GENERALNA DYREKCJA
DRÓG KRAJOWYCH I AUTOSTRAD
ODDZIAŁ W KRAKOWIE
Sprawdzono i uzgodniono jak w piśmie
Nr 100.2-3.11340.14.18.20. mm. d
ze zmianami oznaczonymi kolorem
Kraków, dnia 18-11-2025

NAZWA I ADRES OBIEKTU BUDOWLANEGO:
Przebudowa autostrady A4 polegająca na przebudowie zjazdu nr 17 z dodatkowej jezdni autostrady A4 wraz z przebudową podziemnej sieci telekomunikacyjnej na działce nr 1002, przebudowie drogi nr 16 na działce nr 1160 łączącej drogi wewnętrzne oraz przebudowie sieci teletechnicznej na działce 1129 w ramach zadania: „Scalenia gruntów w obrębie Sterkowice, Gmina Brzesko, Powiat Brzeski”.

TYTUŁ RYSUNKU: PLAN SYTUACYJNY

DATA		10.2025r.	SKALA	1:500	RYS. NR:	2.2
EDYCJA		I

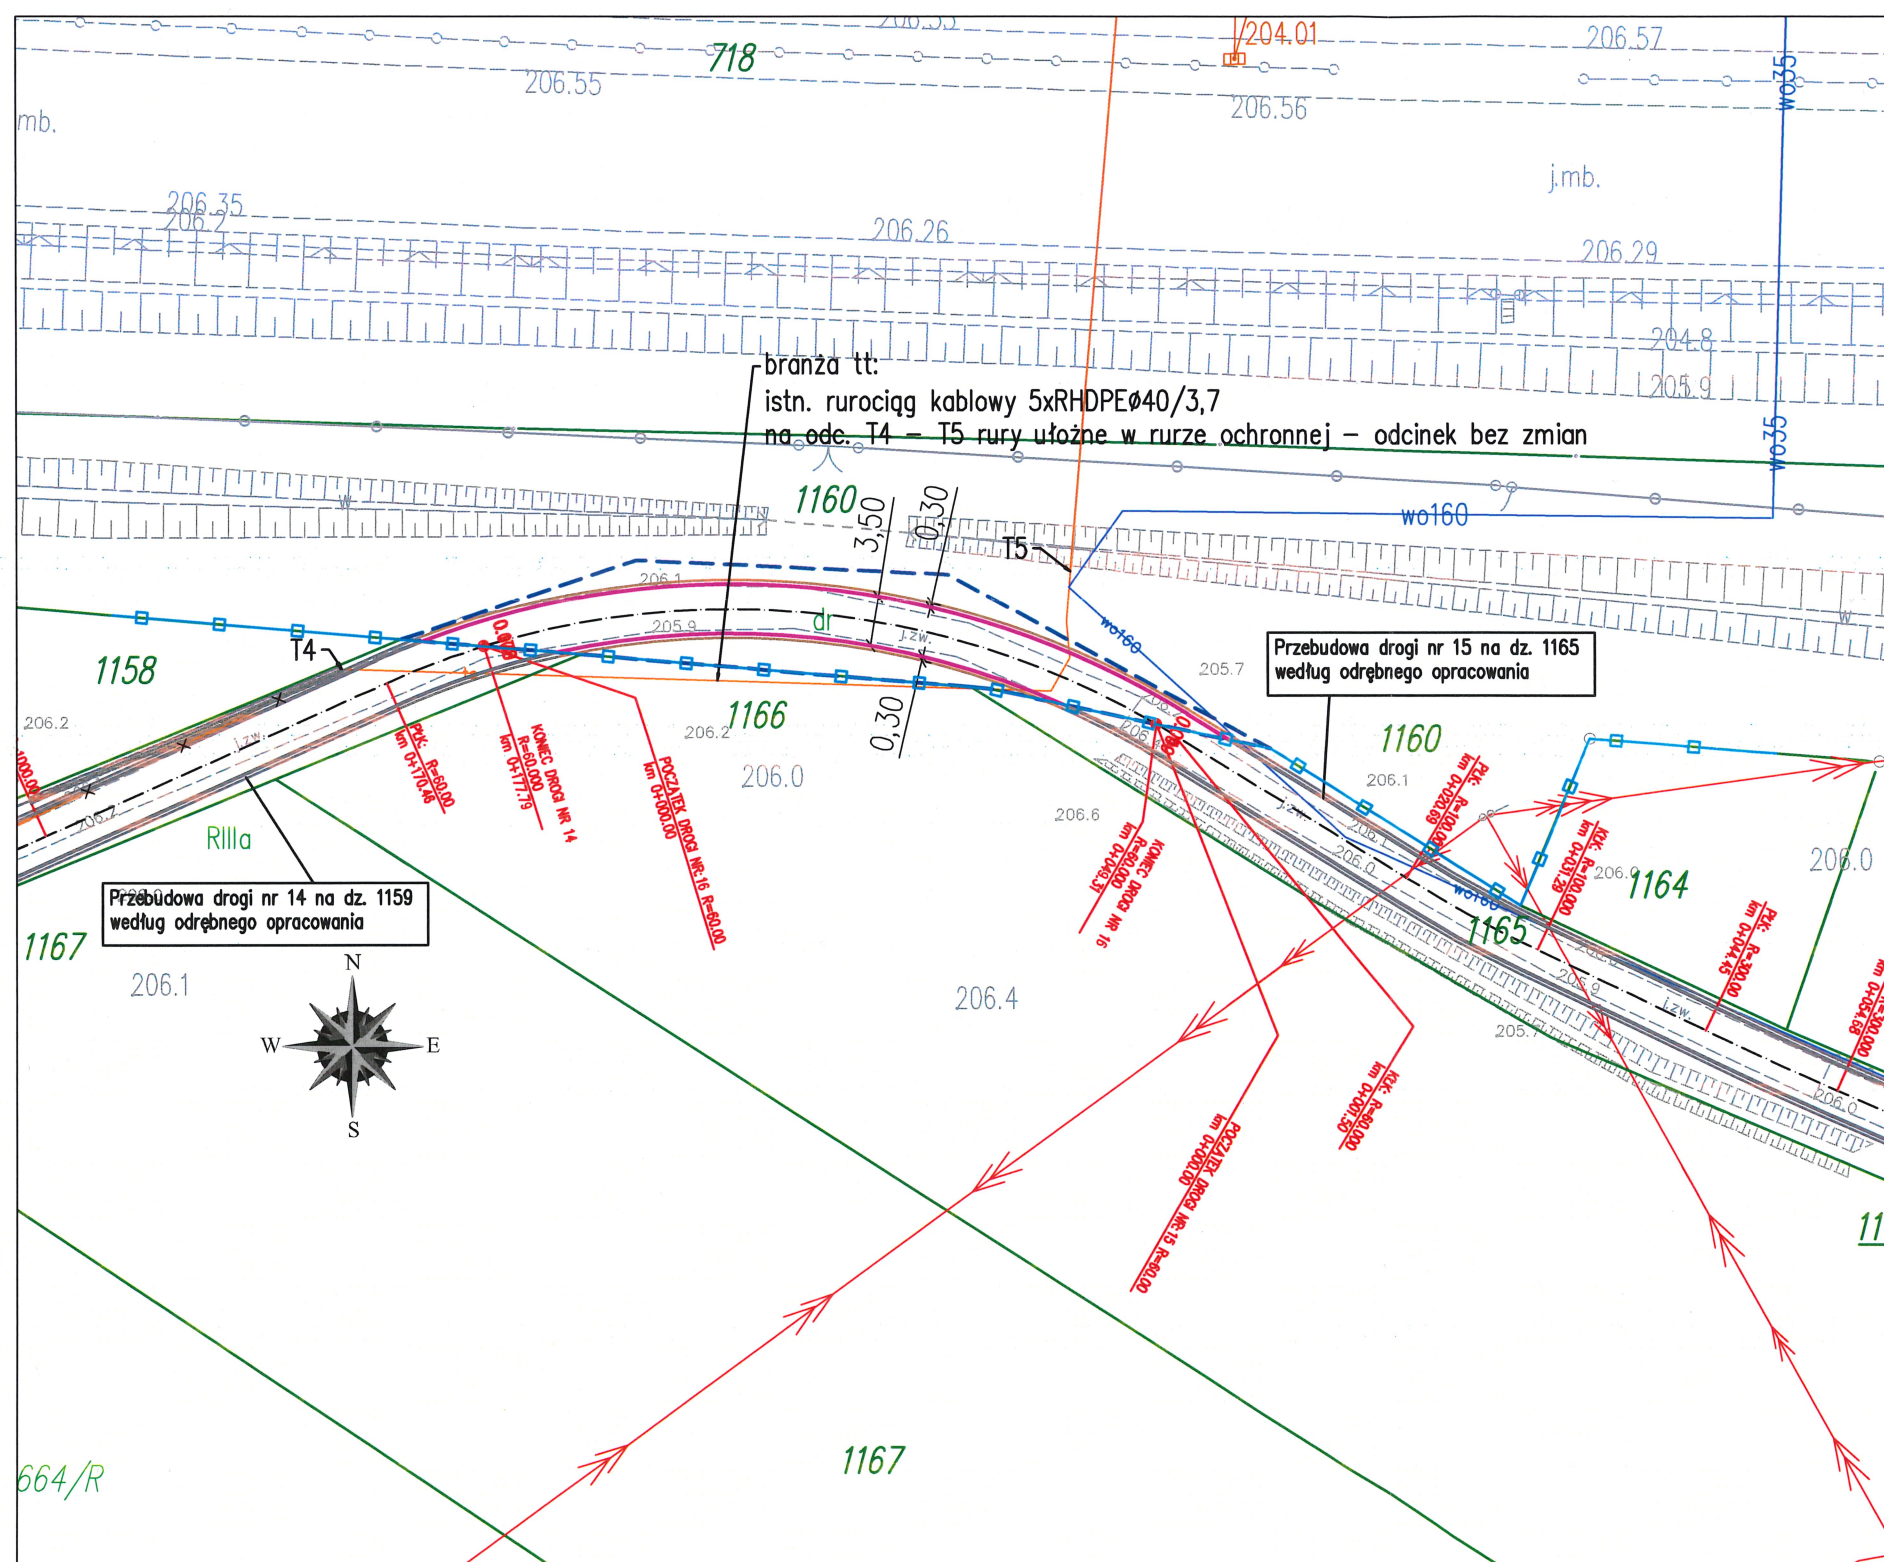
Sprawdzono i uzgodniono jak w piśmie
Nr 0.KR.2-3.4340.14.18. z 2025 r. m.m. d.
